Gegenstand:

- 1.) Überprüfung des Höhenruder-Antriebsbeschlages im Rumpf
- 2.) Ergänzung des Betriebshandbuches

Alle ASW 15 und 15 B incl. Wandlungsformen als Motorsegler

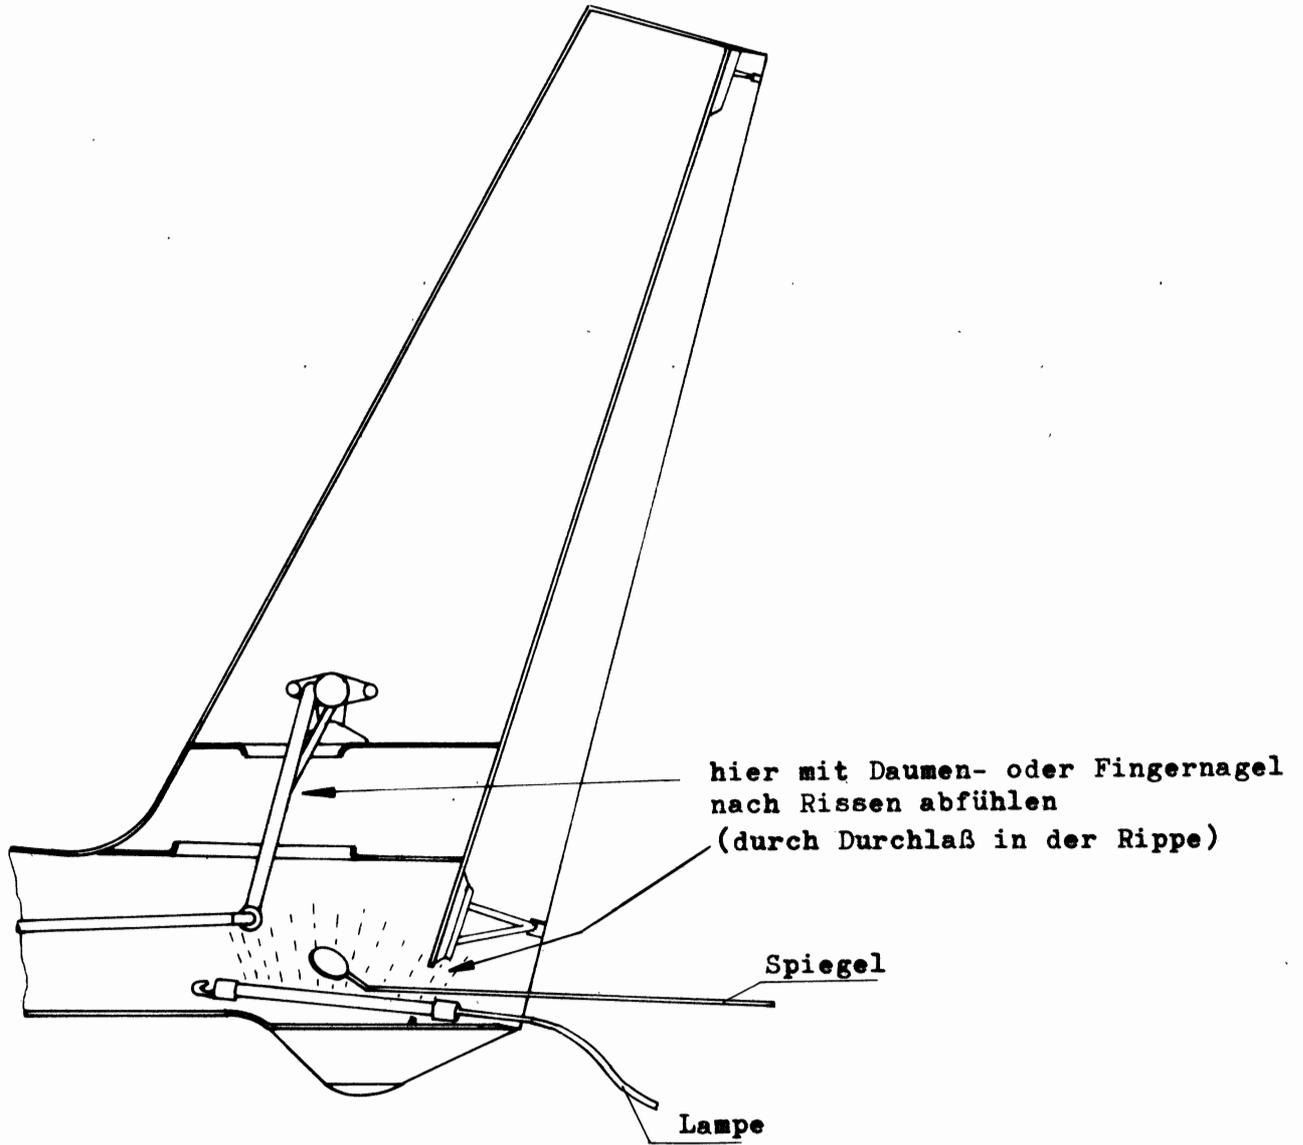
Bei einer ASW 15 ist im Fluge der Antriebshebel des Pendelruders im Rumpf gebrochen (siehe Skizze). Glücklicherweise konnte sich der Pilot mit dem Fallschirm retten. Eine Überprüfung des Beschlages hat ergeben, daß ein Anriß höchstwahrscheinlich durch eine längere Zeit zurückliegende harte Landung zu einem Dauerbruch geführt hat.

- 1.) Der Höhenruder-Antriebshebel ist auf Anrisse zu überprüfen.  
Dazu ist das Seitenruder abzubauen, da die Inspektion vom Rumpfe her erfolgt (siehe Skizze). Die zu prüfende kritische Stelle ist nicht direkt einsehbar. Mit dem Daumennagel ist jedoch ein größerer Anriß zu spüren. Kleinere Risse lassen sich mit Hilfe eines Spiegels und einer kleinen Lampe, die an einer Leiste oder einem Draht befestigt werden, feststellen. Falls keine Risse gefunden werden, wird das Seitenruder wieder angebaut und abgesichert.
- 2.) Falls Risse gefunden werden, ist der Beschlag auszutauschen, wobei ein Beschlag gemäß Zeichnungsblatt 151.35.1011 (mit Änderungsvermerk TM 21 vom 24.11.81) verwendet wird. Als Arbeitsanweisung für die Arbeiten dient die Reparaturanweisung A für die ASW 15.
- 3.) Dem Hersteller ist eine Kopie des Befundberichtes zuzuleiten.
